Aos sete dias do mês de junho de **2011**, procedemos a Abertura do volume nº **VI** do processo de nº **02001.004312/08-73**, referente ao AHE Santa Isabel, iniciado na folha nº 572.

Re: Processo IBAMA: PA 02001.004312/2008-73 - AHE Santa Isabel – Encaminhamento do Relatório Final do Levantamento Espeleológico e Classificação do Grau de Relevância das Cavidades Naturais Situadas na Área do AHE Santa Isabel.

Análise dos itens do Parecer nº 025/2011 - COHID/CGENE/DILIC/IBAMA, para avaliação do atendimento e alinhamento das respostas aos itens a serem enviadas ao IBAMA. As respostas serão apresentadas na forma de Item/Resposta, em documento complementar, sem a inserção dos mesmos no corpo do EIA.

Figura nº 01: Exemplo de mapa de segmentação do futuro reservatório e seus principais tributários, e mapa de cobertura vegetal na região de referência.

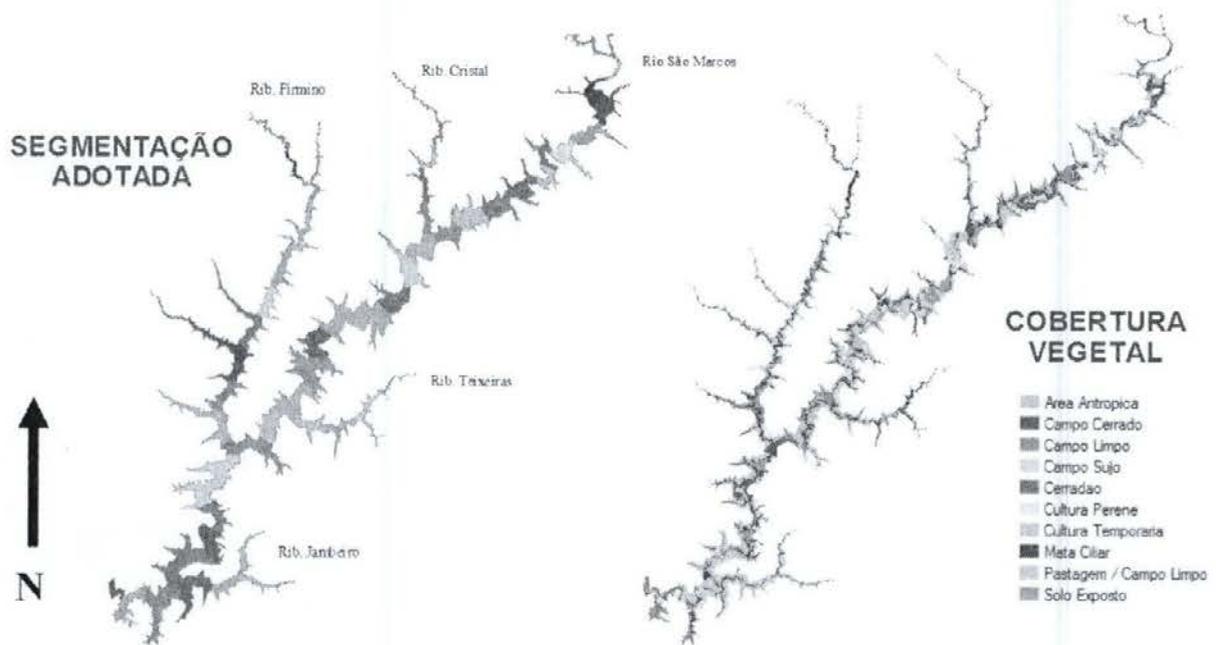
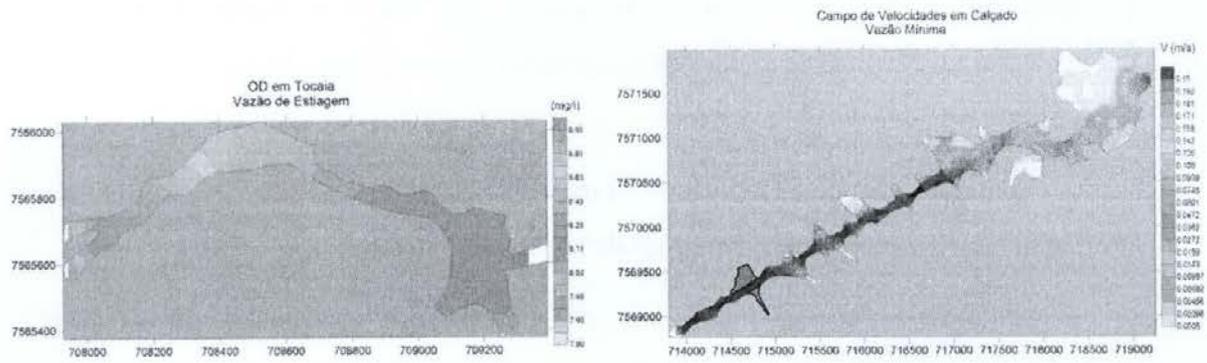
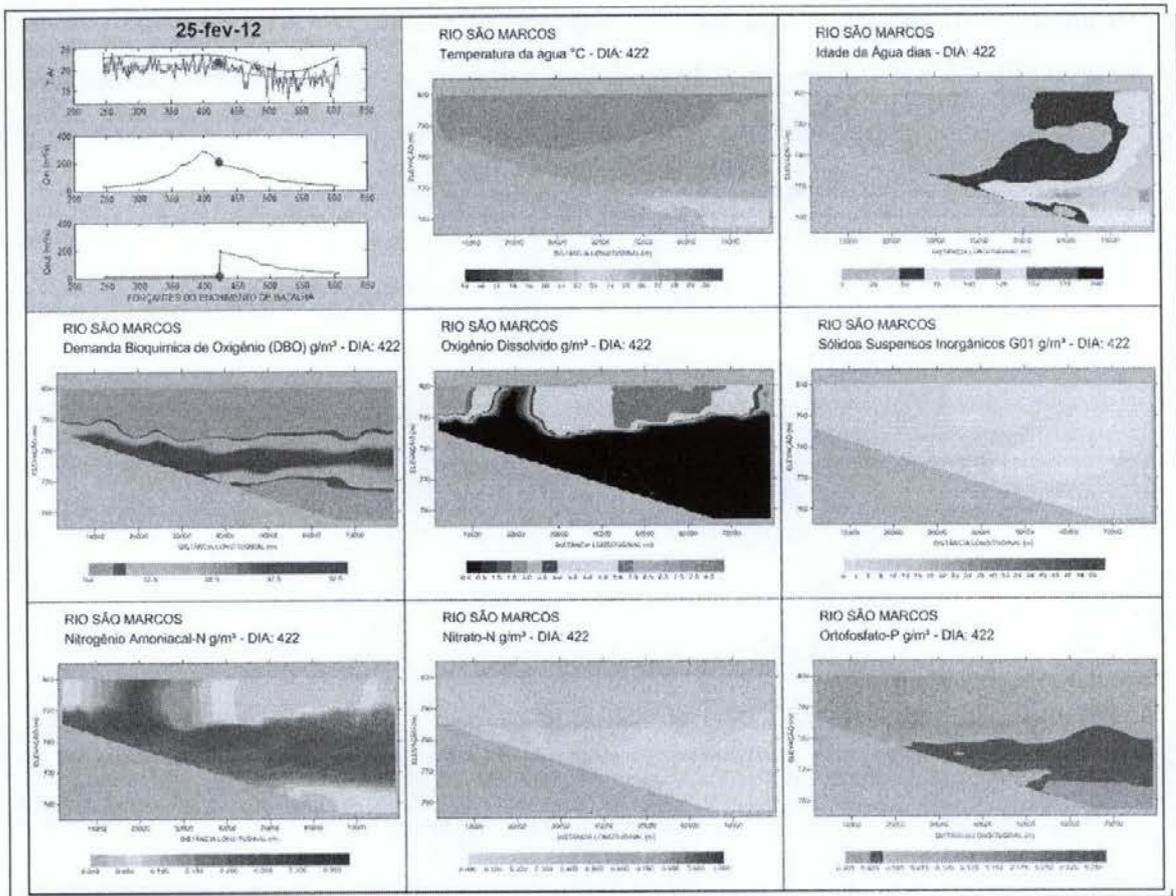
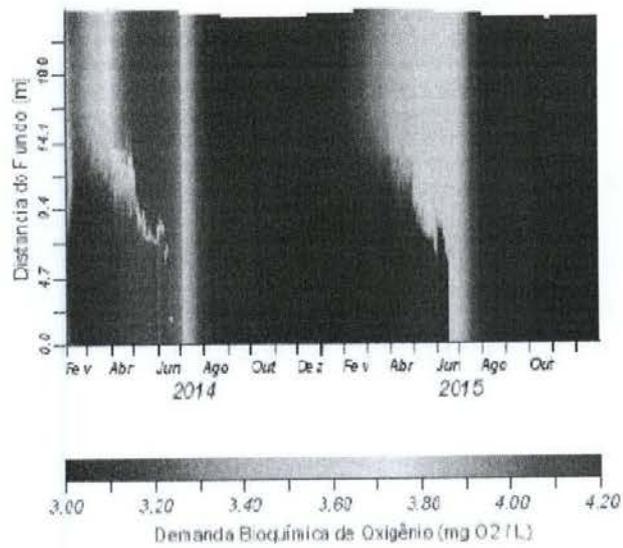
Nenhuma espacialização foi apresentada para a modelagem do estado trófico referente à fase atual (item 7.1.12.3.5), considerando os trechos dos rios e lagoas marginais, e ao prognóstico.

Solicita-se apresentar mapa da região impactada (montante e jusante) mostrando os segmentos e localização da vegetação a ser afogada pelo reservatório, os principais parâmetros hidráulicos (velocidade e tempo de retenção), concentração dos parâmetros ao longo do trecho e do tempo, etc., de modo a possibilitar a visualização das mudanças ao longo do trecho, da identificação de pontos críticos no processo de decisão para limpeza do reservatório, entre outros, conforme exemplificações abaixo.
